**AVIS SUR LA PROTECTION DES CAPTAGES  
DE LA COMMUNE DE MATOUR  
(SAONE ET LOIRE)**

**Sources  
En Botte Grosse  
En Botte Petite  
En Botte Nouvelle**

**Jean – Claude MENOT**

**Octobre 2008**

## Source En Botte Grosse, Matou

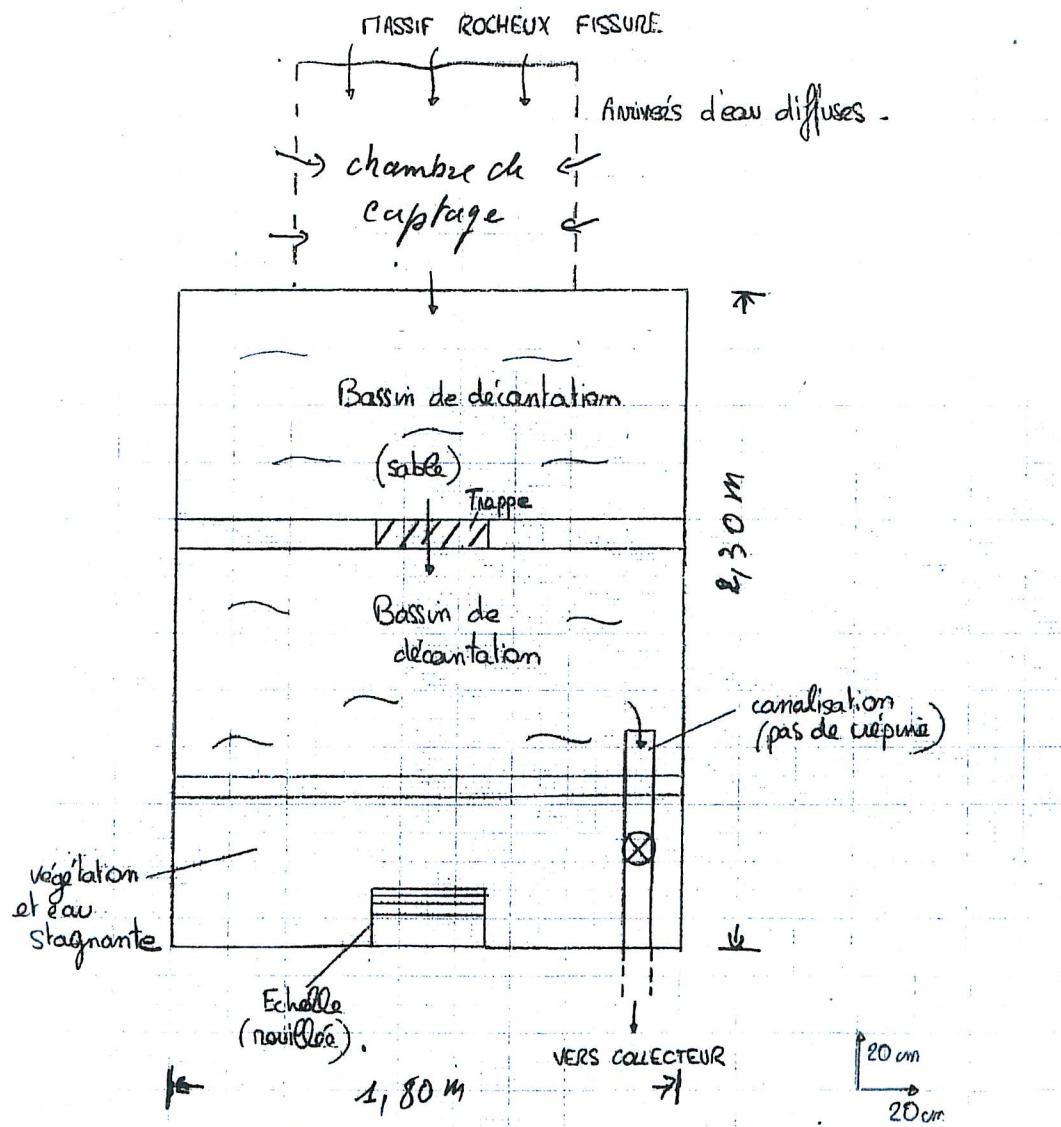
Implanté près du pied d'un talus de 3 à 4 mètres de haut, le fond de l'ouvrage (2,30m x 1,80m) est situé à environ 2,50 mètres de profondeur. Il est précédé, côté amont, par une chambre de captage creusée directement dans la roche formant le talus, à environ 5,30 mètres de profondeur; Les arrivées d'eau sont diffuses à travers la paroi rocheuse.

L'ouvrage est divisé en trois parties; Les deux compartiments amont sont des bacs de dessablage; Le compartiment aval, en principe « pied sec », admet l'échelle d'accès.

La canalisation d'évacuation des eaux en direction du petit ouvrage collecteur implanté à une quinzaine de mètres en aval, part du bac de dessablage aval. Aucune crépine n'est présente en tête de canalisation.

Les deux bacs de dessablage ne possèdent pas d'évacuation de trop plein, ni de possibilités de vidange de fond ; Leur nettoyage ne peut donc se faire que par pompage des eaux au fur et à mesure de leur arrivée. Le bac aval « pied sec » ne possède pas non plus d'évacuation de fond et est rempli d'eau stagnante; De la végétation s'y développe et la vanne installée au départ de la canalisation d'évacuation des eaux est noyée.

La porte métallique d'accès à l'ouvrage n'est pas étanche, d'où la présence d'insectes et de limaces à l'intérieur.

*Il serait souhaitable de remédier à ces défauts préjudiciables à la qualité des eaux et pour cela envisager :*

- \* la pose d'une crépine en tête de la canalisation d'évacuation des eaux,
- \* l'installation, à partir du bac de dessablage aval, d'une canalisation de trop plein,
- \* le rehaussement du muret séparant le bac de dessablage aval du bac pied sec,
- \* la réfection de la porte d'accès à l'ouvrage.

*Il serait en outre très intéressant de pouvoir vidanger chacun des bacs, mais la réalisation de vidanges de fond est maintenant pratiquement impossible; De telles évacuations pourraient, peut-être, être créées sur le côté et près du fond des bacs.*

## Collecteur des sources En Botte, Petite et en Botte Grosse, vue de dessus

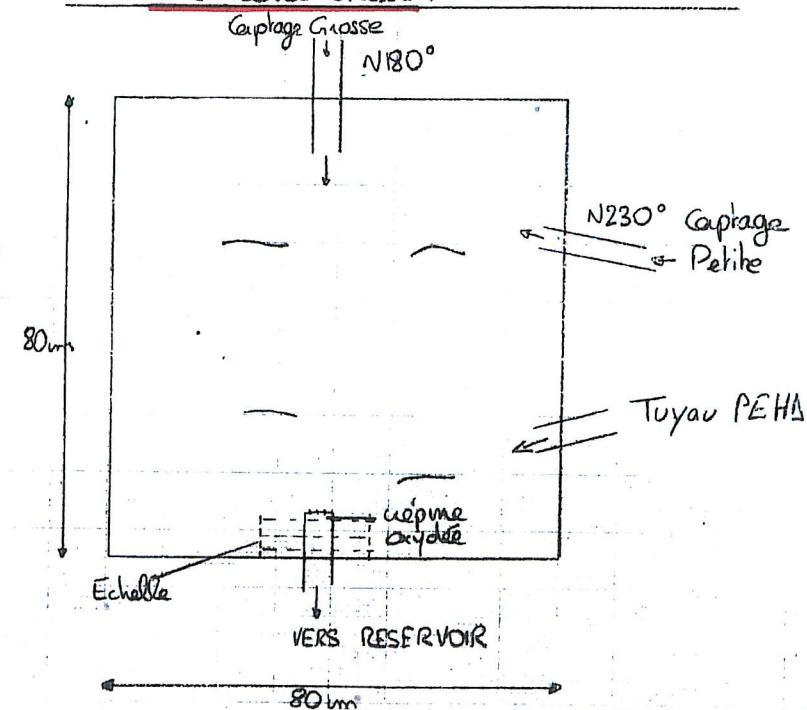
Dans ce petit ouvrage, de 0,80m x 0,80m et 2,50 m de profondeur, arrivent :

- \* au sud, la canalisation venant du captage En Botte Grosse;
- \*côté ouest, la canalisation venant du captage En Botte Petite;
- \*côté ouest, un tuyau d'utilité non connue....

Côté nord, une canalisation métallique achemine l'eau vers le réservoir implanté à environ 500 mètres en aval, aux environs de la cote 480.

Les défauts constatés sur cet ouvrage sont :

- l'absence de trop plein;
- l'absence de tampon de fond permettant la vidange totale de l'ouvrage pour son nettoyage;
- l'absence de vanne au départ de la canalisation d'évacuation des eaux;
- la crêpine en tête de canalisation est oxydée;
- la porte métallique n'est pas étanche, d'où la présence d'insectes à l'intérieur.

*Comme pour les deux captages précédents, il paraît assez facile de remédier à la plupart de ces défauts.*

Source En Bolle Petite, Matouc  
Vue de deus

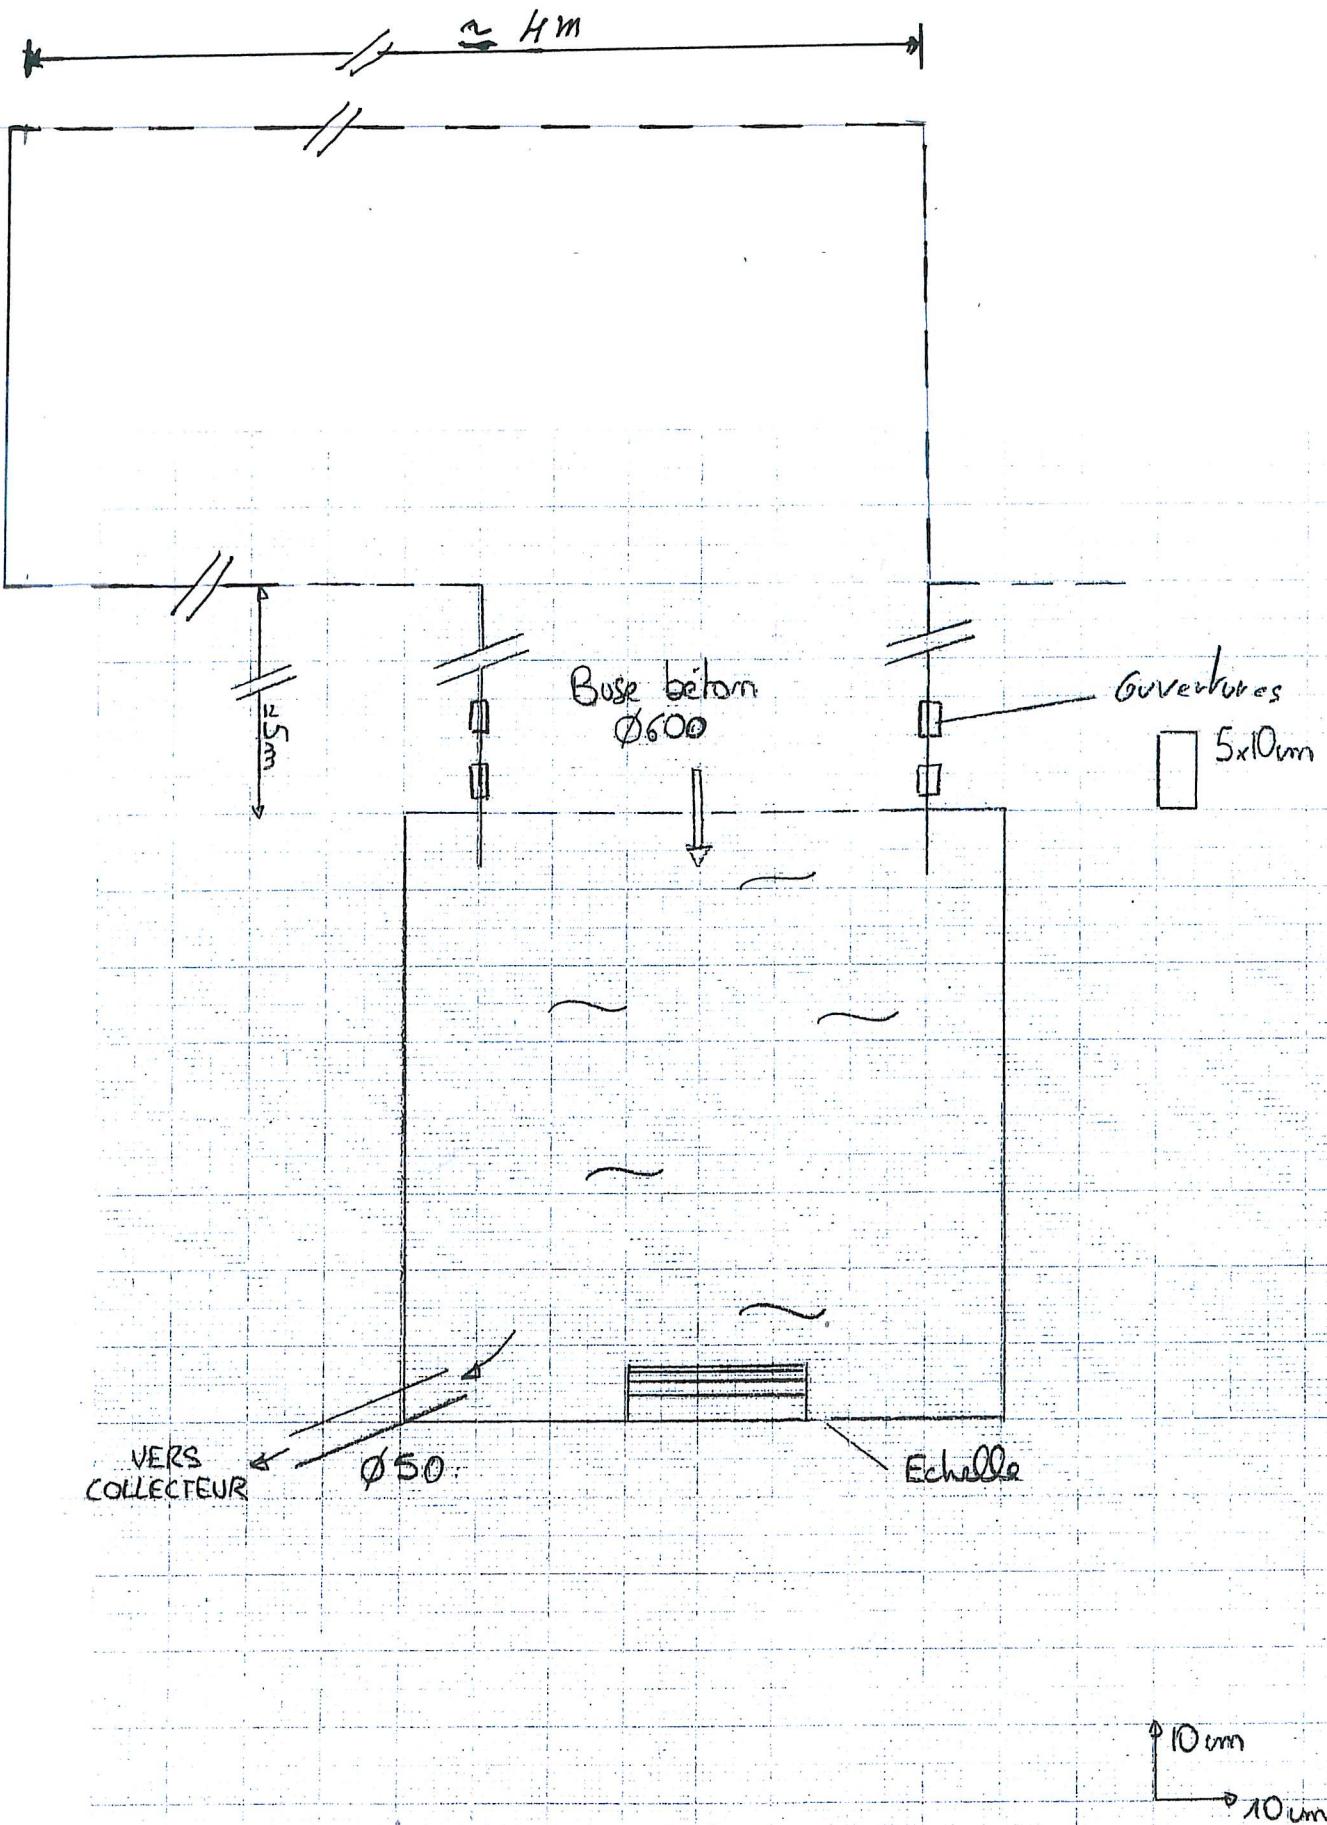
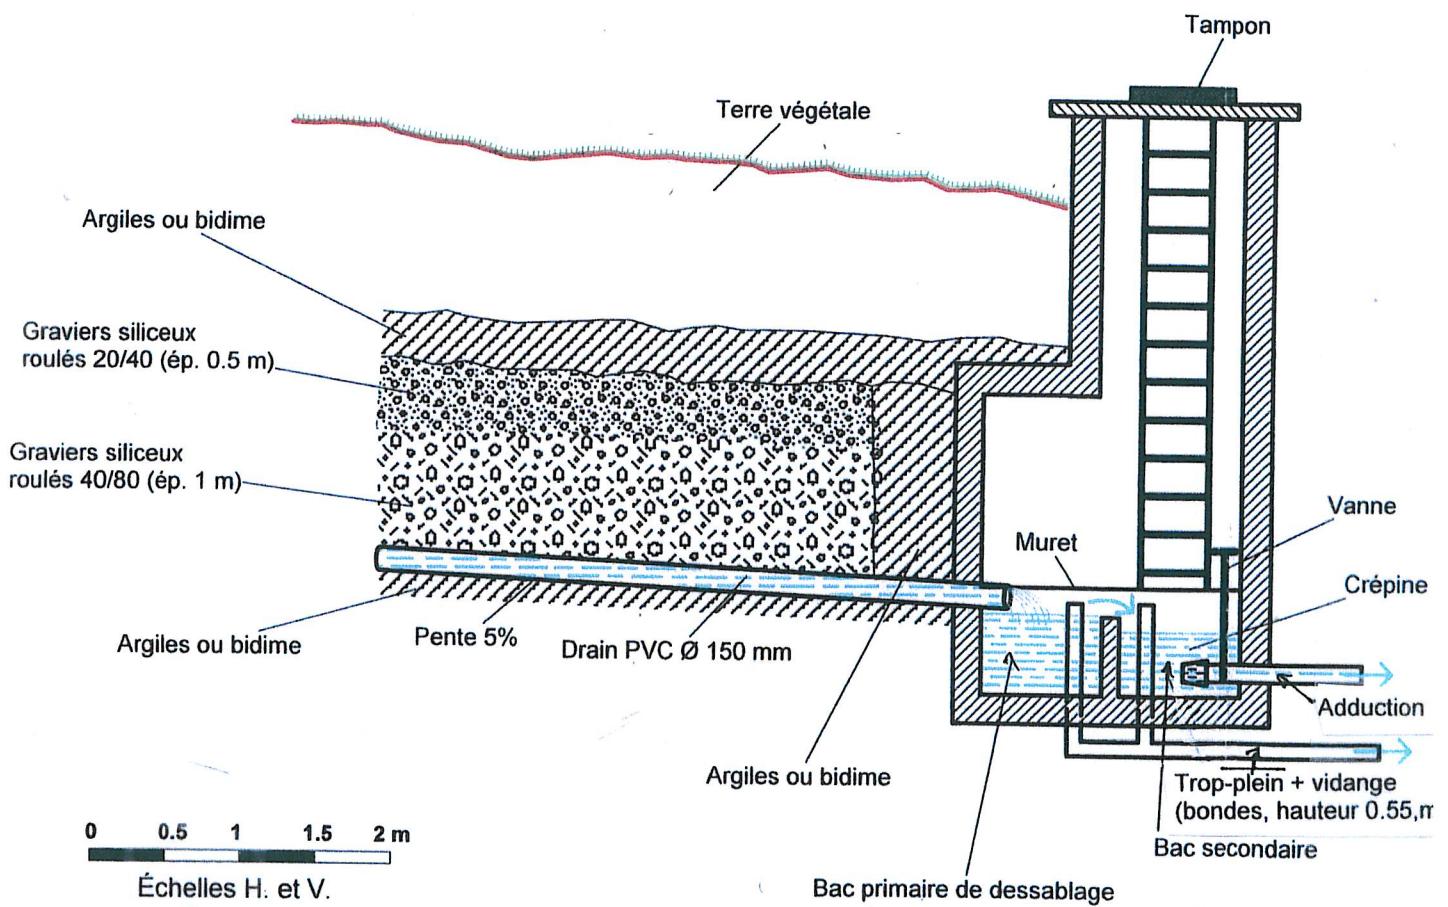
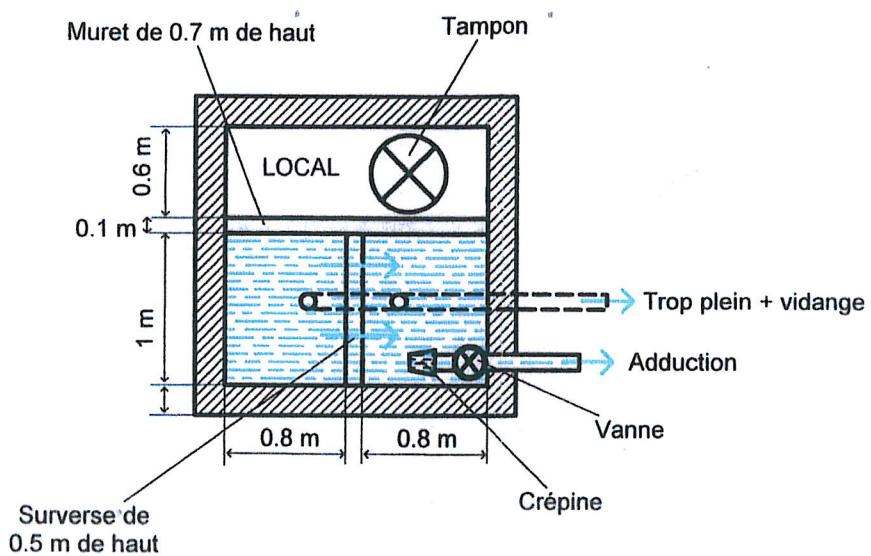
Ce petit ouvrage (0,80 m x 0,80 m et 2,50m de profondeur) reçoit les eaux d'un drain de captage. Il s'agit d'une buse en béton, perforée, de diamètre 600 mm. D'après le responsable du service des eaux de la commune, ce drain comporte deux parties; Le premier tronçon, long d'environ 5 m, est orienté dans le sens de la pente; Le second, long d'environ 4 m, est plus ou moins perpendiculaire au sens de la pente.

La réalisation de l'ouvrage est assez sommaire; Il faut noter :

- \* la fréquente obstruction partielle des drains par les racines des arbres et arbustes voisins;
- \* l'absence de crêpine et de vanne au départ de la canalisation d'évacuation des eaux captées;
- \* l'absence de bac « pied sec » à la base de l'échelle d'accès;
- \* l'absence de trop plein;
- \* l'absence de possibilité de vidange de fond;
- \* la porte d'accès n'est pas étanche; Elle permet l'accès d'animaux de petite taille.

*Il serait souhaitable, si cela apparaît possible, d'essayer de faire disparaître ces défauts. Il faudrait donc envisager :*

- de couper les arbres et arbustes proches des drains de captage (voir périmètre de protection immédiate ci-dessous),
- de poser une crêpine et une vanne en tête de la canalisation d'évacuation des eaux,
- d'installer, si possible, un système de vidange qui faciliterait le nettoyage de l'ouvrage (par exemple une évacuation installée dans la paroi aval près du fond de l'ouvrage),
- de revoir la porte d'accès pour la rendre étanche.
